“云上群加”露营营地露营 设备设施采购项目

实 施 方 案

湟中区乡村振兴项目评审论证意见表

项目评审委员会委员论证意见回复单

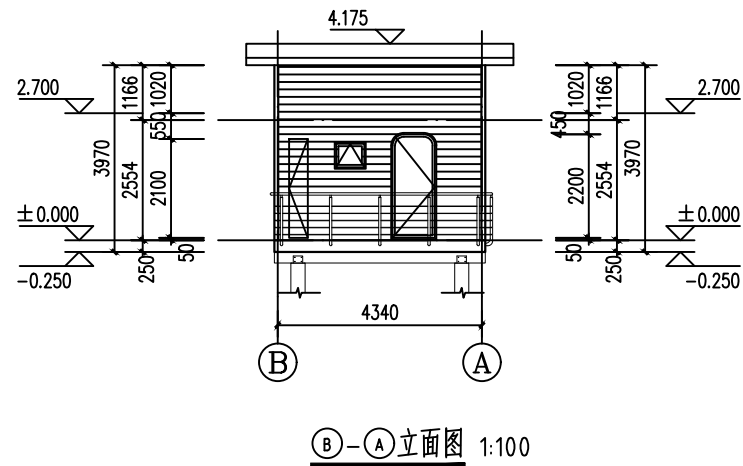
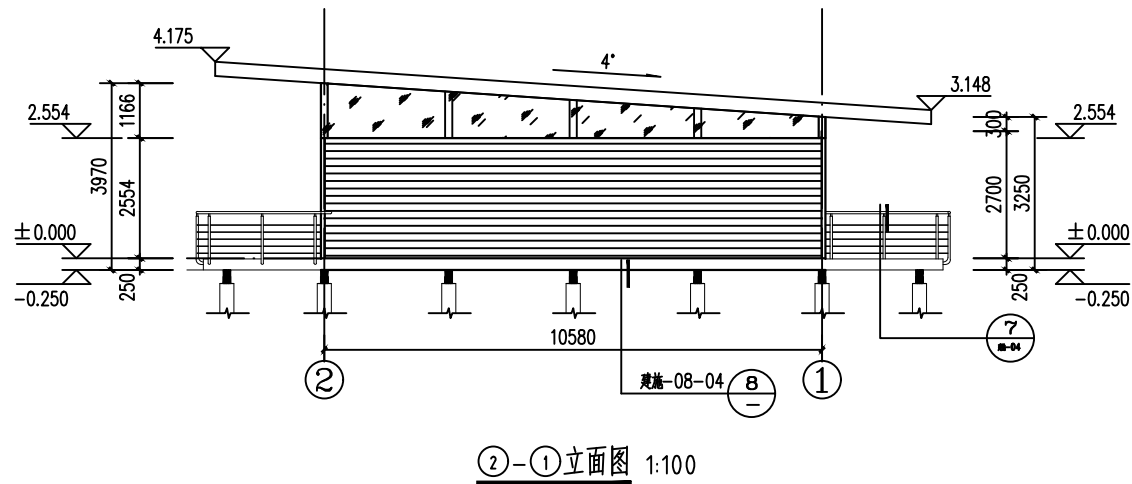
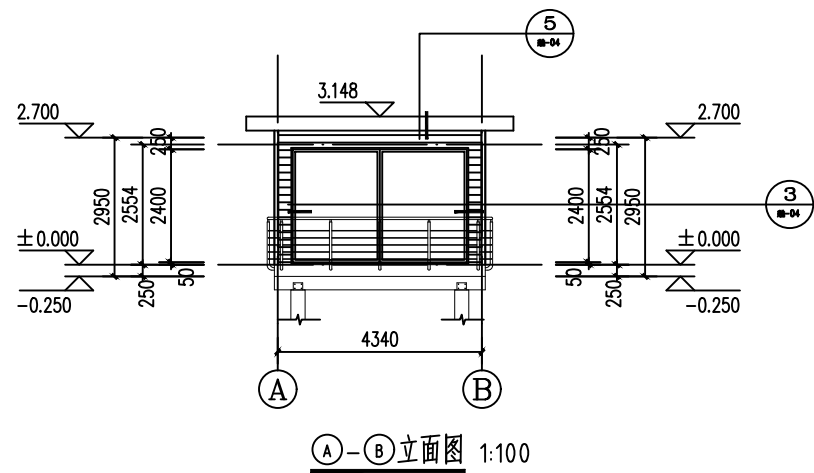
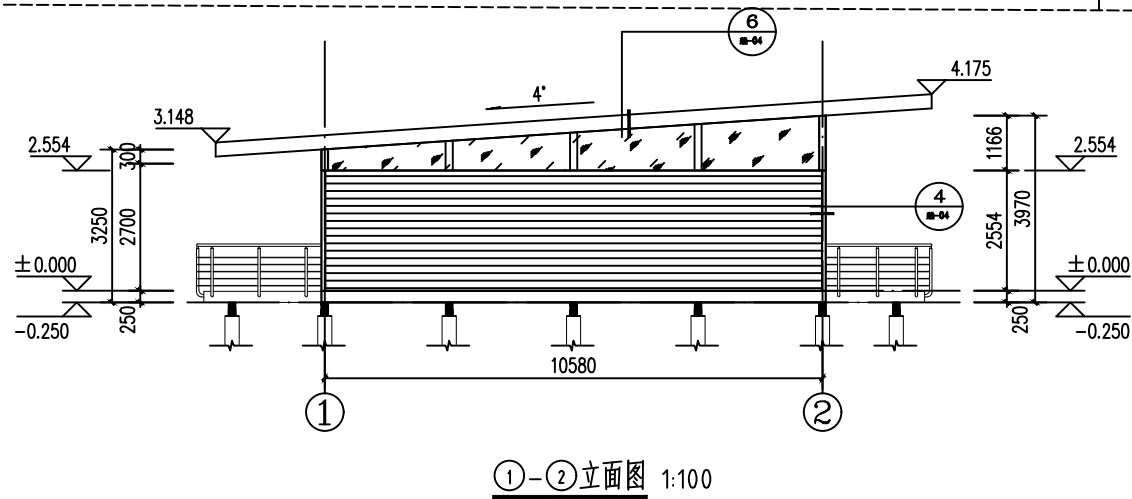
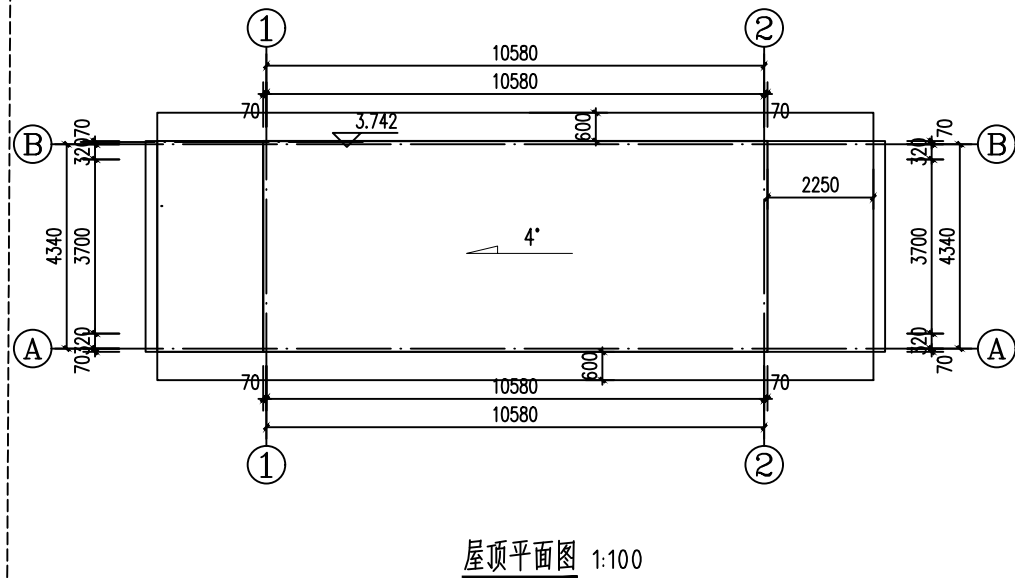
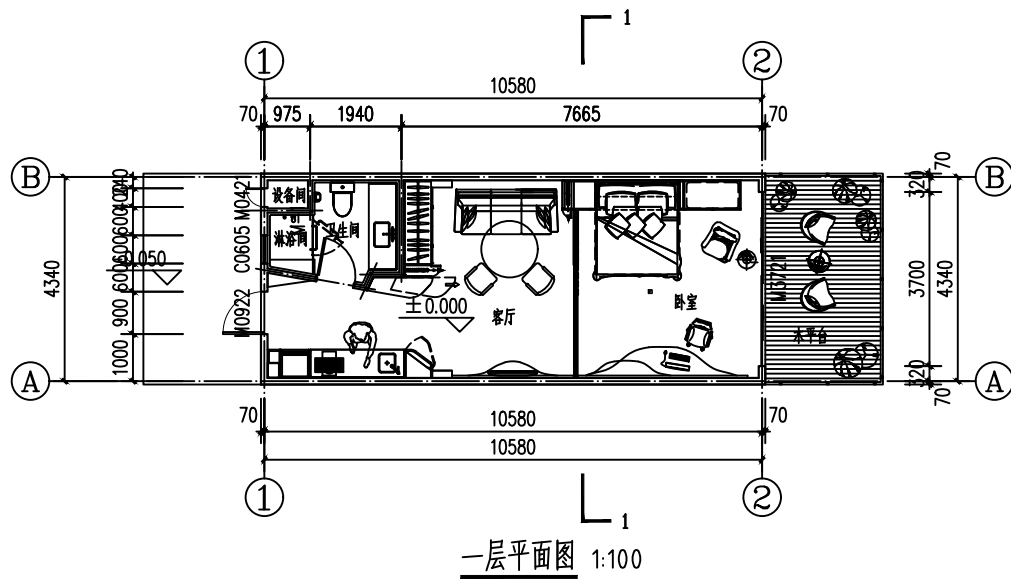
项目名称	湟中区“云上群加”生态旅游基础设施道路工程建设项目	
专 业	建筑专业	
审查意见		回复意见
1、文本补充木结构构件的防火、防腐处理措施。		1、答：已根据专家意见补充并修改，详见第五章第 35 页-37 页设计依据。
2、应对木屋客房室内污染物浓度控制指标。		2、答：已根据专家意见修改，详见第五章 37 页设计依据。
3、建议考虑无障碍木屋客房，复核木屋防水等级。		3、答：已根据专家意见修改，详见第五章第 34 页和第 32 页。
4、文本补充场地室外消防设施及本次购置木屋室内装修材料的燃烧性能等级。		4、答：已按专家意见修改完善，详见第五章第 34 页-第 36 页。
5、各单体木屋客房门净宽、净高应满足防火通规要求。		5、答：已按专家意见修改，详见平面布置图。
